# 改善箇所説明図

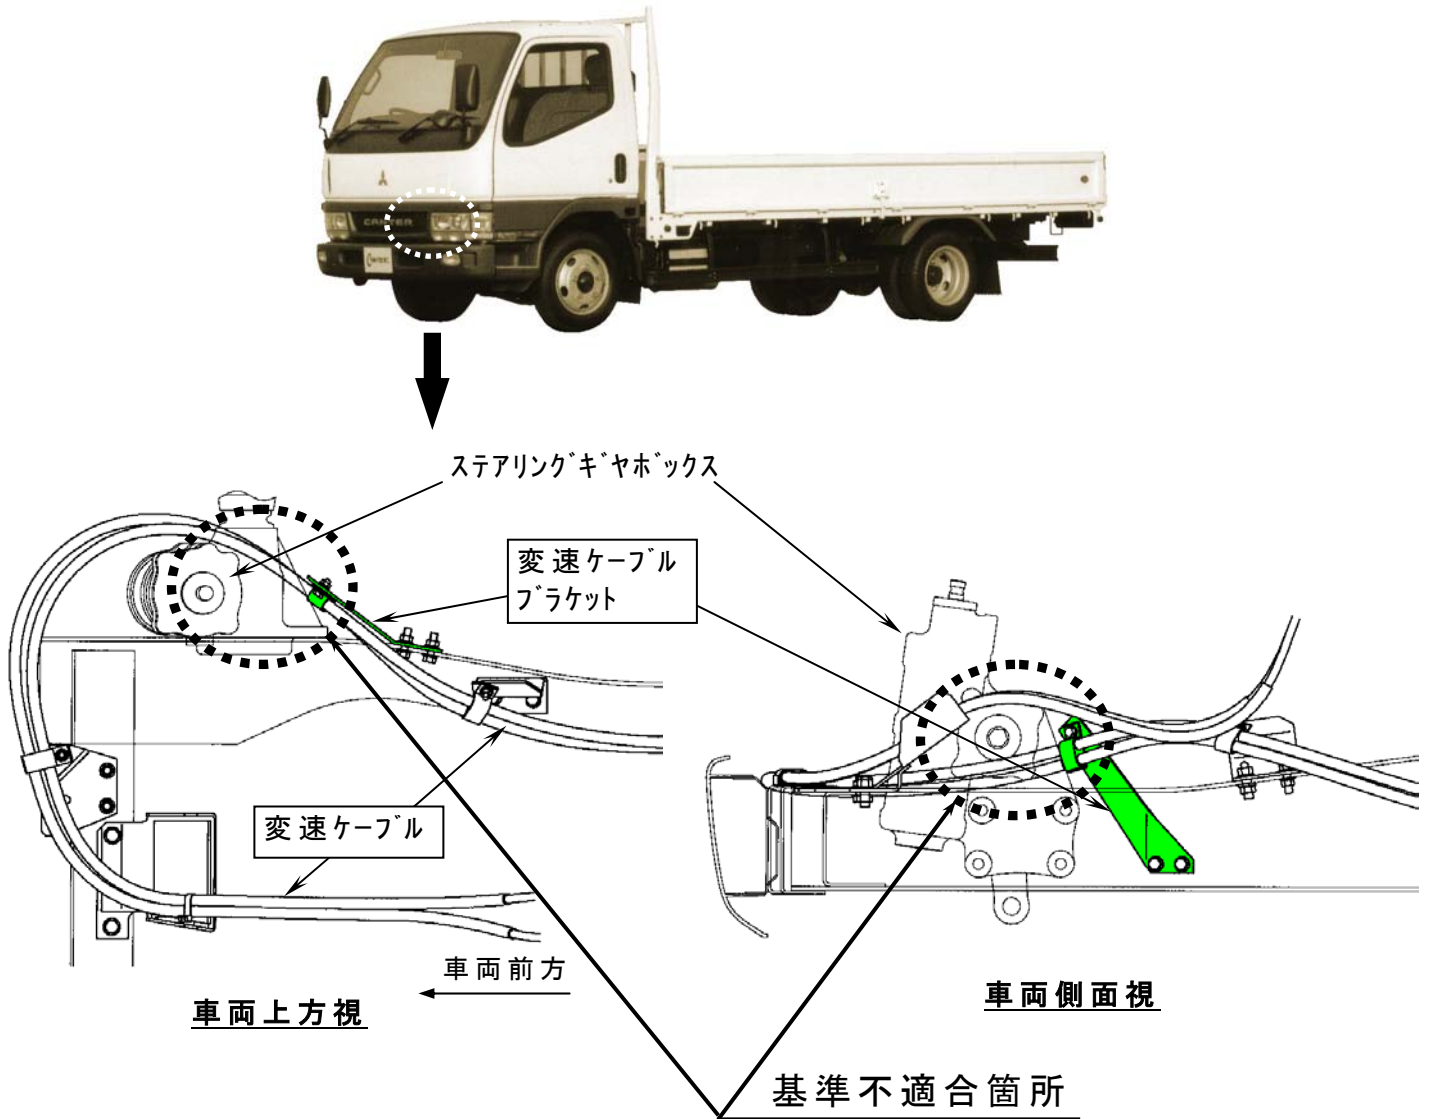
車軸懸架の車両において、トランスミッション変速用ケーブルを固定する金具の形状が不適切なため、当該ケーブルがパワーステアリングギヤボックスに干渉し、局部的に屈曲しているものがある。

そのため、そのままの状態で使用を続けると、当該ケーブル内部のワイヤが疲労折損し、変速操作が出来なくなるおそれがある。

- ①全車両、当該固定金具と変速用ケーブルを対策品と交換する。
- ②全車両、当該固定金具を対策品と交換する。なお、変速用ケーブルとパワーステアリングギヤボックスとの隙間の有無を点検し、隙間がない又は干渉痕がある場合は、変速用ケーブルを対策品と交換する。

注：□ は、交換または点検部品を示す。
